Zusammenstellung von Einzelpunkten im Zuge des Radverkehrskonzeptes der Stadt Melle

- Stadtteil Riemsloh -

Bearbeitungsstand: Januar 2024

Beschreibung: Ende der Radverkehrsführung / Krukumer Straße

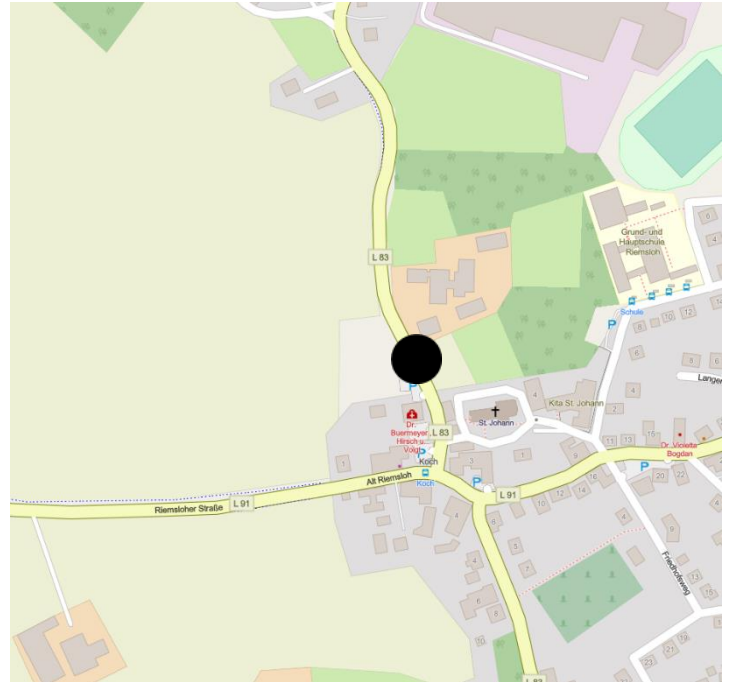
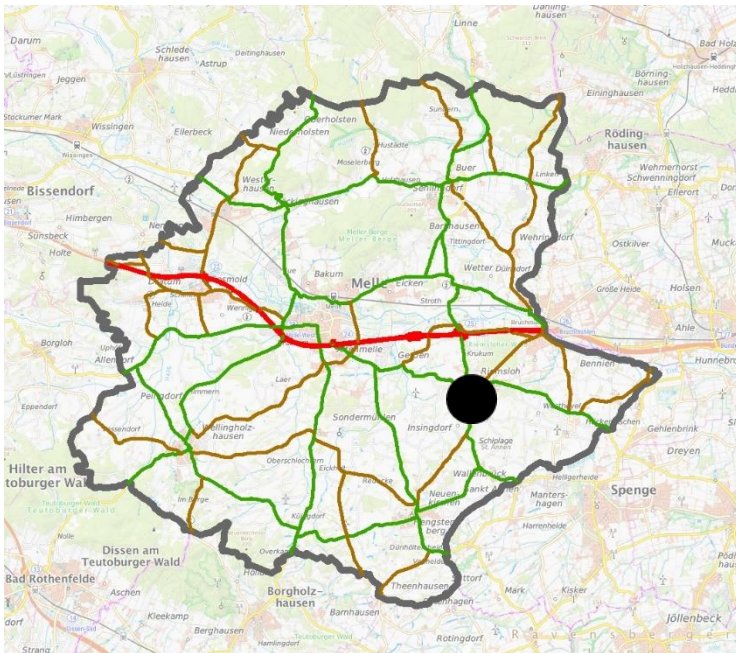
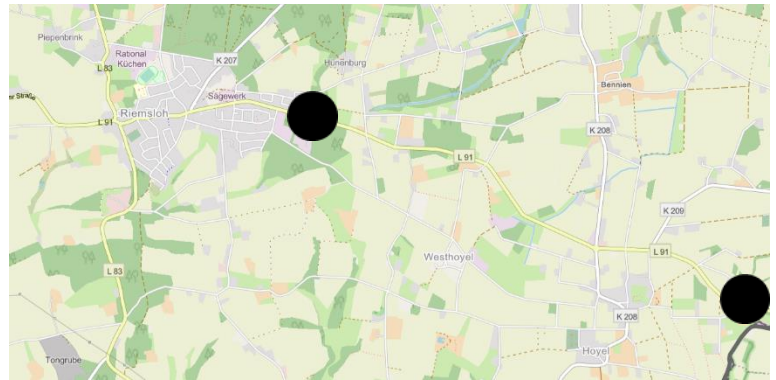
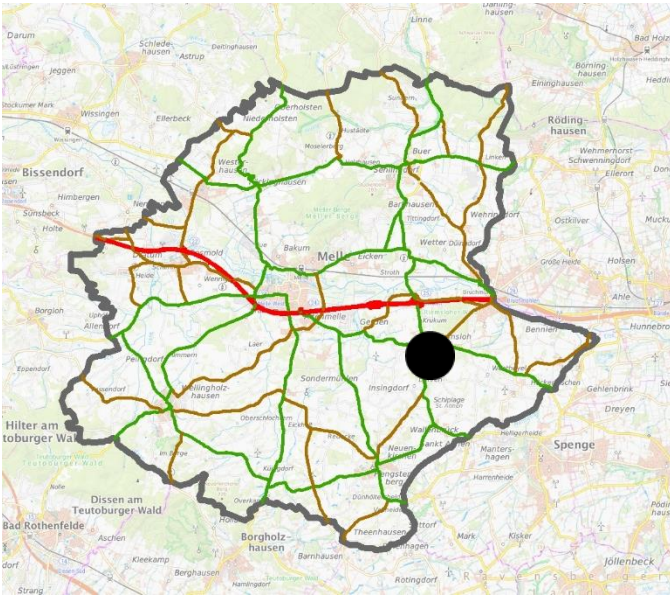
- Radweg an der Krukumer Straße – Deckenerneuerung Asphalt
- Hallo, leider endet hier an der Krukumer Str. der kombinierte Fuß /Radweg, für Radfahrer. Straße wird hier auch wieder schmaler und es geht Bergauf. Man könnte ohne viel Aufwand diesen Bereich auch für Radfahrer benutzbar machen. Der Bürgersteig ist in diesem Bereich breiter als so mancher andere Radweg. Siehe Else-Werre-Weg am Segelflugplatz!!!

Empfehlung: Prüfung, ob im weiteren Verlauf die bauliche Anlage eines Radwegs in Regelmäß möglich ist. Abstimmung mit dem zuständigen Straßenbaulastträger hinsichtlich Piktogrammketten.

Beschreibung: fehlender Radweg / Herforder Straße

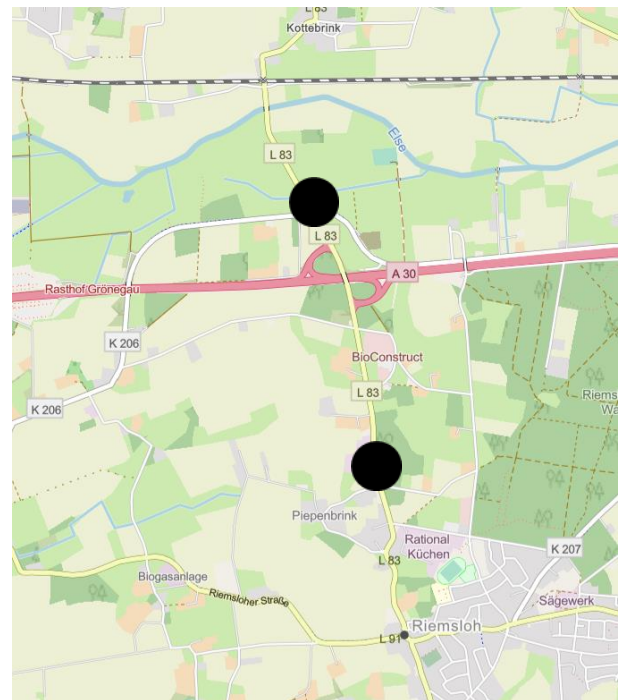
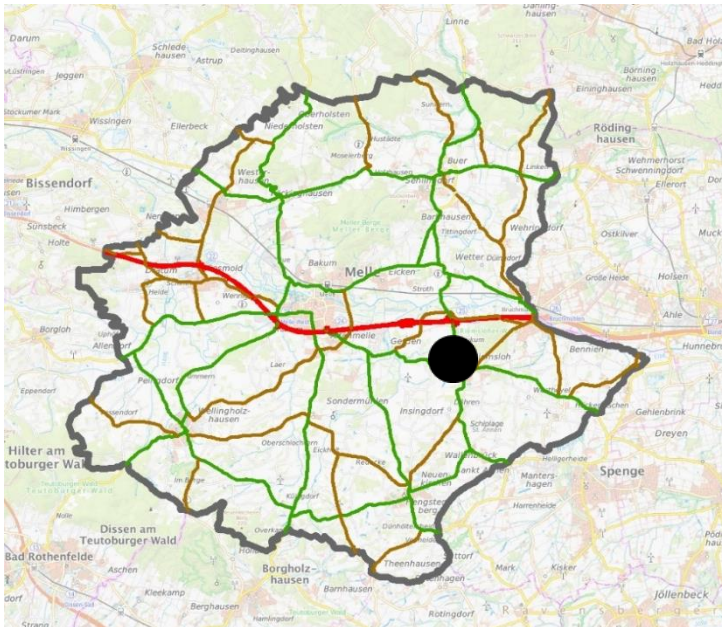
- **Über 40 Likes**
- Radweg sollte weitergeführt werden.
- Immer wieder sehe ich Menschen, die zu Fuß oder mit dem Rad (häufig auch mit Kindern) über die Herforder Straße zwischen dem Hücker-Kreuz und Riemsloh gehen/fahren. Viele Autos fahren dort sehr schnell und es kommt immer wieder zu Unfällen. Die meisten Kreuze, die den Abschnitt säumen, stehen für Radfahrer, die dort gestorben sind, weil es ohne Radweg einfach nur hirnrissig ist, auf der Herforder Straße in Höhe Hoyel zu fahren oder zu gehen. Daher wünschen wir uns dort schon lange einen Rad-/Gehweg, den wir Anwohner anstelle größerer Umwege und die Ortsfremden, die nicht wissen, wie gefährlich die Straße ist, nutzen können.
- Lückenschluss zwischen Hoyel und Riemsloh.

Empfehlung: Neubau Radweg. Abstimmung mit dem zuständigen Baulastträger. Es handelt sich hier um eine unübersichtliche und kurvenreiche Strecke mit Baumbestand.

Beschreibung: fehlender Radweg / Krukumer Straße

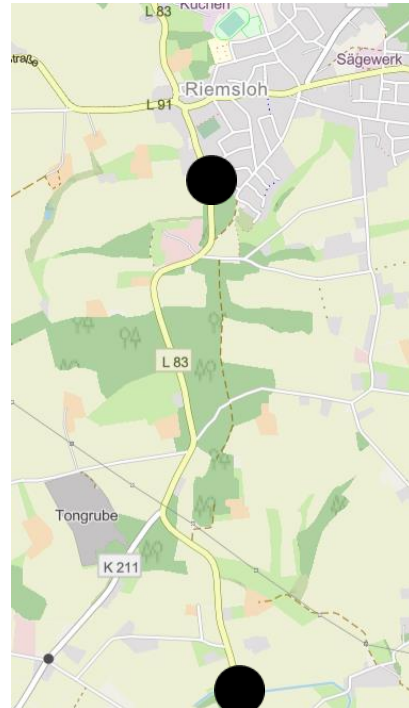
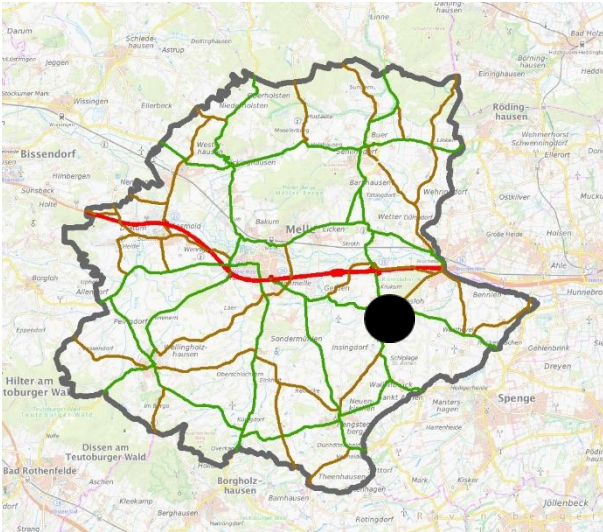
- **Über 100 Likes**
- Hallo, es wäre schön, wenn der Radweg Welter bis zur Europastraße ausgebaut würde, da die Straße ein Autobahnzubringer ist. Im Verlauf muss man durch einen Wald, wo die Straße sehr unübersichtlich und schmal ist. (Kuppe und Kurven).

- mit ca. 400m Verlängerung des bestehenden Radwegs könnte der dunkle Waldbereich sicher durchfahren werden. Dort fahren sowohl Schulkinder als auch Anschluss von Riemsloh zum Elbe-Werre-Radweg.

- Hallo, leider endet hier an der Krukumer Str. der kombinierte Fuß /Radweg, für Radfahrer, Die Straße wird hier auch wieder schmaler und es geht Bergauf. Man könnte ohne viel Aufwand diesen Bereich auch für Radfahrer benutzbar machen. Der Bürgersteig ist in diesem Bereich breiter als so mancher andere Radweg. Siehe Elbe-Werre-Weg am Segelfliegerplatz!!!

- Hier sollte ein Radweg bis zu Europastraße führen. Sehr gefährlich für Radfahrer, da unübersichtlich aufgrund des Waldstücks und der Kuppe.
- Hallo, als Fahrradfahrer/Fußgänger muss man hier an einer sehr unübersichtlichen Stelle auf Straße, Autos die Orts Auswärts fahren, sind erst spät zu sehen. Dazu komm, dass auf beiden Seiten kein vernünftiger Bürgersteig vorhanden ist.

Empfehlung: Neubau Radweg. Abstimmung mit dem zuständigen Baulastträger.

Beschreibung: fehlender Radweg/ Ende Radweg / Sankt-Annener-Straße

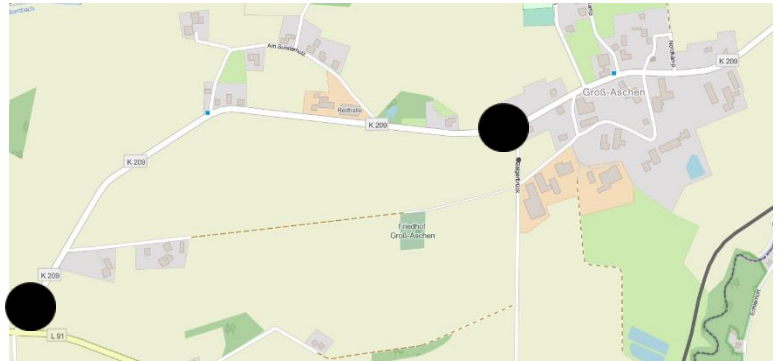
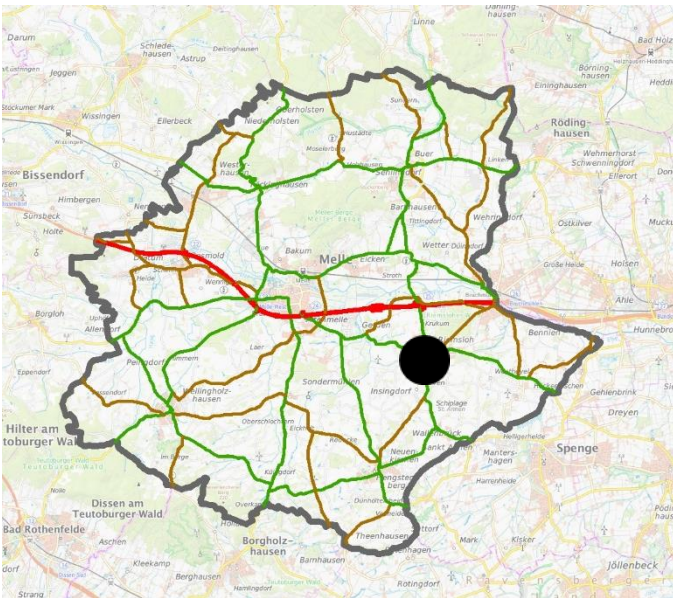
- Antrag Maßnahmen Radweg an der St. Annener Str. von Riemsloh bis Rahdenstraße (L 83)
- Radweg an der St. Annener Str. vom Ortseingang bis Rahdenstraße fehlt gänzlich

- unübersichtliche Kurvensituation : zwischen Riemsloh und Neuenkirchen ist die St. Annener-Straße die kürzeste Verbindung, aber insb. im Kurvenbereich hier lebensgefährlich. Im weiteren Verlauf ab Rahdenstraße gibt es bereits einen Radweg, hier müsste nur die Lücke geschlossen werden.
- Hallo, wenn man von der Eschstraße auf die Sankt Annener Straße links ab den M4 folg, ist es sehr gefährlich da die Autos auf der Sankt Annener Str. sehr schnell um die Kurve kommen, in dem Bereich sollte wenigstens ein Radweg sein, so dass man in der Kurve vernünftig nach beiden Seiten schauen kann. Das Beste wäre, wenn der aus Neuenkirchen kommende Radweg bis nach Riemsloh verlängert würde. Es existieren einige unübersichtliche Stellen (Wald Kurven Kuppen Schmale Stellen).

- Fehlender Radweg ab Ortsausgang Riemsloh, Lückenschluss zur Rahdenstraße möglich!
- Ein Rad- und Fußweg vom Größ-Schiplager-Weg bis mindestens zum Schiplager Weg ist hier wichtig. Es besteht Lebensgefahr für die vielen Spaziergänger und Radfahrer der Schiplager Runde.

Empfehlung: Neubau Radweg Riemsloh bis Rahdenstraße, besser bis Schiplage – St. Annen. Abstimmung mit dem zuständigen Baulastträger. Dieser Radweg ist im Bedarfsplan des Landes Niedersachsen gelistet.

Beschreibung: fehlender Radweg / Groß-Aschen

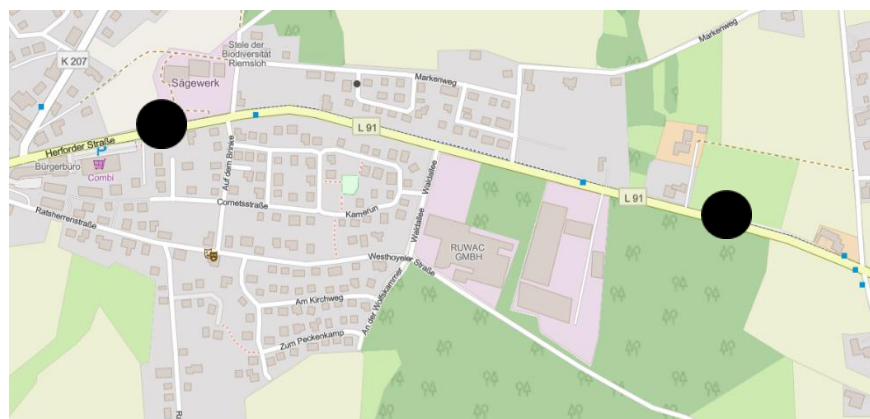
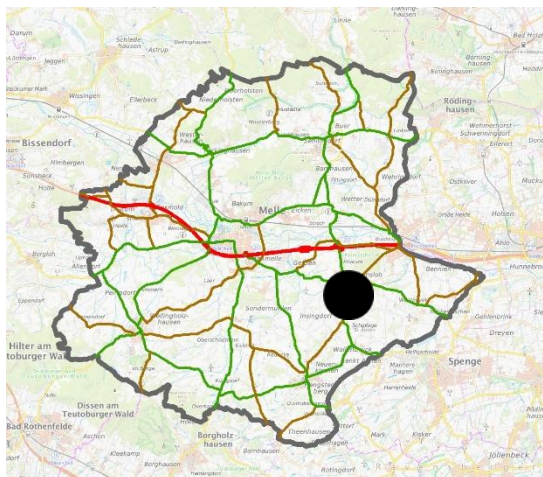
- Radweg in Groß Aschen fehlt gänzlich
- **40 Likes**
- Ein neuer Radweg macht hier Sinn da hier täglich Radfahrer die Kreuzung überqueren Richtung Groß Aschen und umgekehrt. Die meisten fahren von hier aus Richtung Hücker- Moor, zum Lummerland Spielplatz oder dem Else-Werre Radweg.
- Die gesamte Straße Groß Aschen, also ab Herforder Str. bis Oberahler Weg benötigt einen Radweg, innerorts als kombinierter Rad-/Fußweg, eine Realisierung bietet sich gut an, wenn die Kreisstraße in den nächsten Jahren saniert wird.

Empfehlung: Neubau Radweg. Abstimmung mit dem zuständigen Baulastträger. Es handelt sich hierbei um eine Strecke, die im Weiteren zum Hücker Moor führt.

Beschreibung: Radwegschäden / Herforder Straße

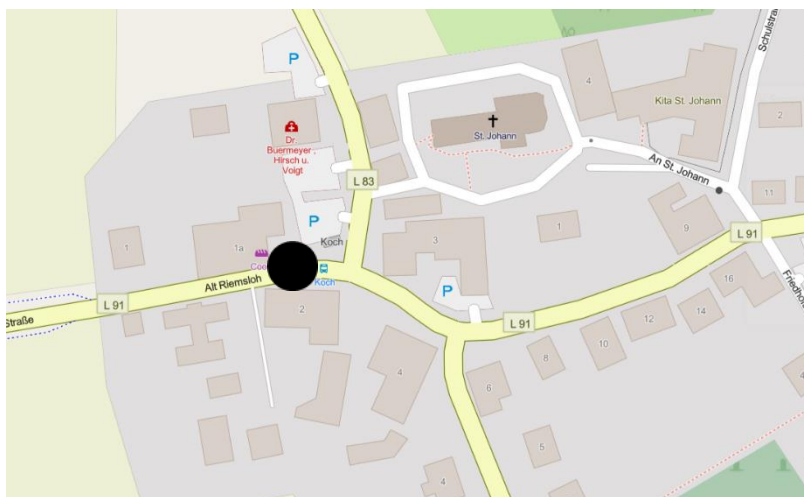
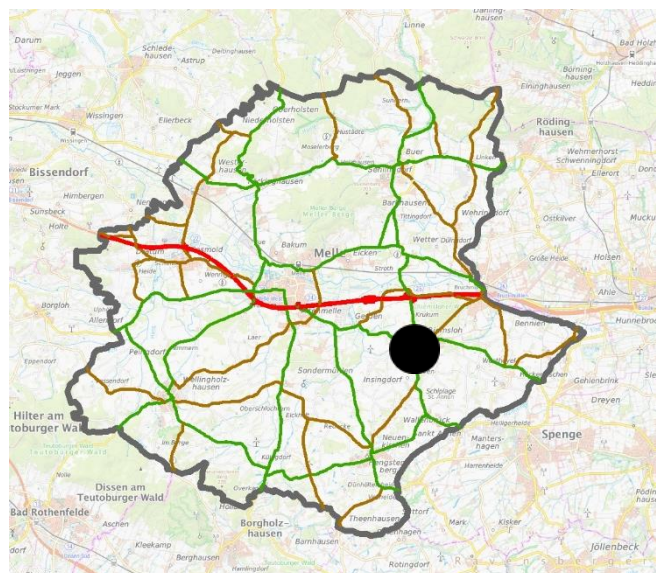
- Radweg an der Herforder Straße ist in einem schlechten Zustand – Pflasterung erneuern
- Südlicher Radweg an der Herforder Str. – Pflasterung schadhaft

Empfehlung: Sanierung /Ertüchtigung des Radwegs (derzeit tlw. Beton, bzw. Pflasterbauweise).

Beschreibung: Unübersichtliche Situation Riemsloher Straße

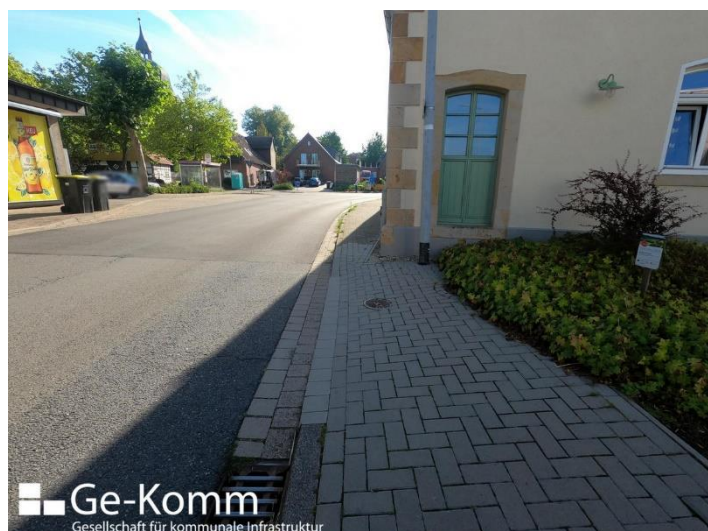
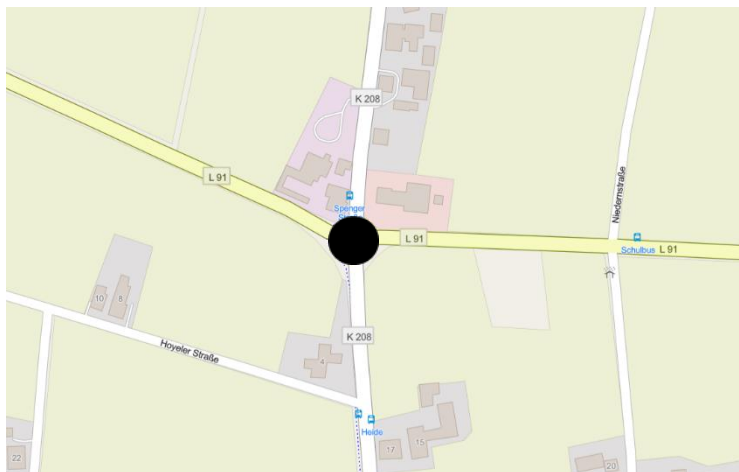
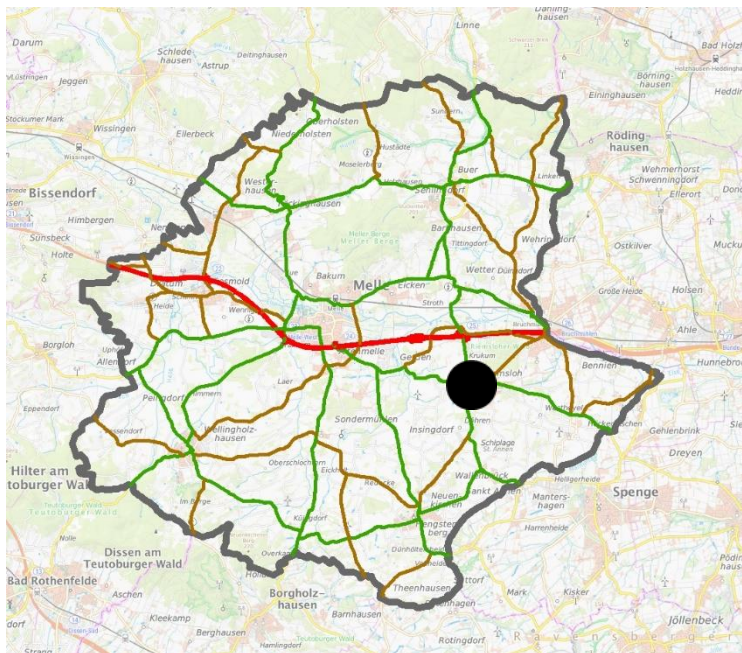
- Westl. Ortseingang „Alt Riemsloh“ Hinweisschild auf eine Querung der Straße durch Fußgänger im Bereich der „Tagespflege“ und der Bushaltestelle ist erforderlich.
- Hallo, als Fahrradfahrer/Fußgänger muss man hier an einer sehr unübersichtlichen Stelle auf Straße, Autos die Orts Auswärts fahrenden achten. Diese sind erst spät zu sehen. Dazu kommt, dass auf beiden Seiten kein vernünftiger Bürgersteig vorhanden ist.

Empfehlung: Aufgrund enger Bebauung scheidet die Anlage baulicher Radwege in Regelmäßigkeit derzeit aus. Abstimmung mit dem Baulastträger hinsichtlich des Auftrags von Piktogrammketten.
